**AVIS RELATIF A LA PROTECTION
CONTRE LES EVENTUELS EFFETS NOCIFS ET NUISANCES
PROVOQUES PAR LES RAYONNEMENTS NON IONISANTS
GENERES PAR DES ANTENNES EMETTRICES STATIONNAIRES**

Commune : BINCHE - Exploitant : PROXIMUS

Référence exploitant : 64BNN_01

Rapport n° 1681 / 2023

Figure 1 : Vue en plan des lieux de séjour et des points de contrôle

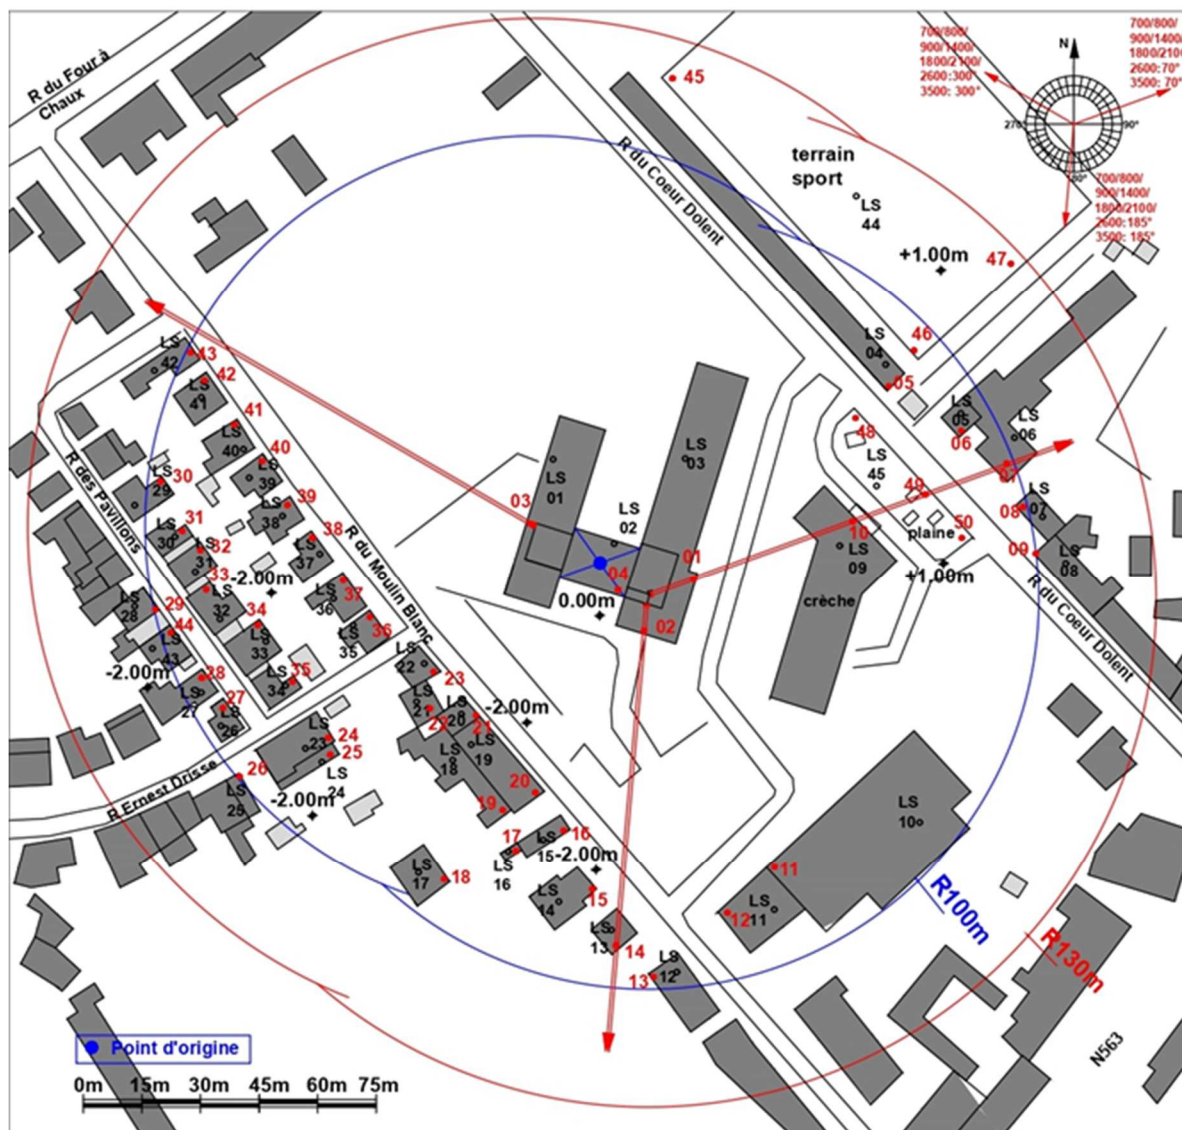
Les fréquences d'émission, la puissance rayonnée par chacune des antennes et leur gain permettent de déterminer le rayon de la zone à analyser. Tout dépassement de la limite par installation est exclu en dehors de cette zone. Le tableau 2 reprend les 35 LS² pour lesquels l'indice d'exposition est le plus élevé. Les différentes colonnes indiquent :

- le numéro du point de contrôle repris sur un des plans de la figure 1;
- le numéro du LS dans lequel se trouve le point de contrôle de la 1^{ère} colonne ;
- l'atténuation d'obstacle prise en compte pour le calcul de l'indice d'exposition dans le LS ;
- le résultat du calcul de l'indice d'exposition.

En ce qui concerne les antennes de l'installation mentionnées dans le tableau 1, la distance maximale à laquelle la limite pourrait être atteinte, à l'extérieur, est égale à 98,8 m. S'il n'y a pas de LS à une distance inférieure, les antennes respectent forcément la limite d'immission.

Dans le cas des LS situés à l'intérieur des bâtiments, une atténuation d'obstacle est prise en compte et il en résulte que la distance maximale à laquelle la limite pourrait être atteinte se réduit à 70,0 m.

Figure 2 : Vue en plan des installations d'antennes dans un rayon de 300 mètres autour de l'installation faisant l'objet de la demande d'avis

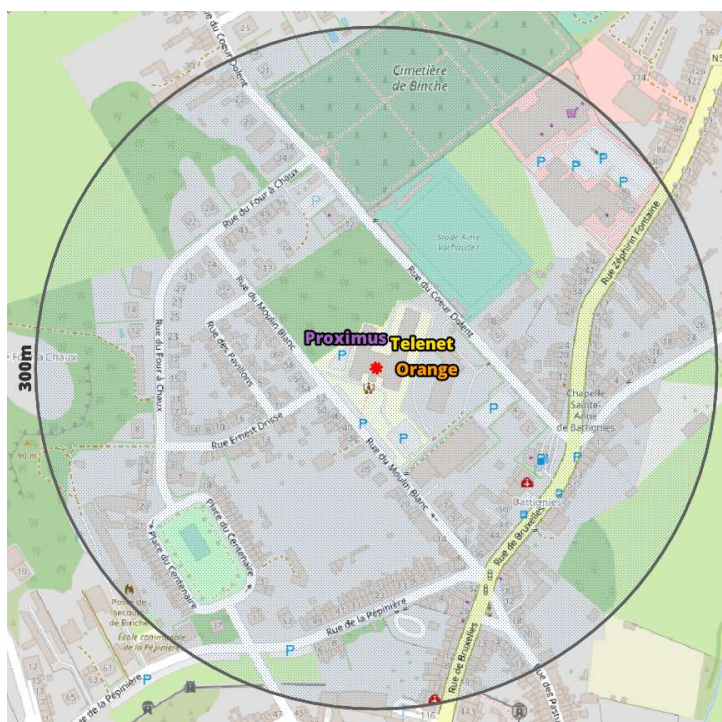
Le plan en projection verticale de la figure 2 indique la localisation des antennes actives éventuelles visées par le décret et situées dans un rayon de 300 mètres autour de l'installation référencée dans le paragraphe 2. Les données de localisation de ces antennes et les avis correspondant sont accessibles via le cadastre en ligne des antennes émettrices stationnaires⁶.

Compte tenu du nombre d'installations localisées dans la figure 2, il apparaît que l'intensité du rayonnement électromagnétique généré, dans les lieux de séjour situés à proximité de l'installation référencée dans le paragraphe 2, par l'ensemble des antennes émettrices stationnaires de l'ensemble des exploitants du même site d'antennes émettrices stationnaires respecte la limite fixée à l'article 4, § 2 du décret.
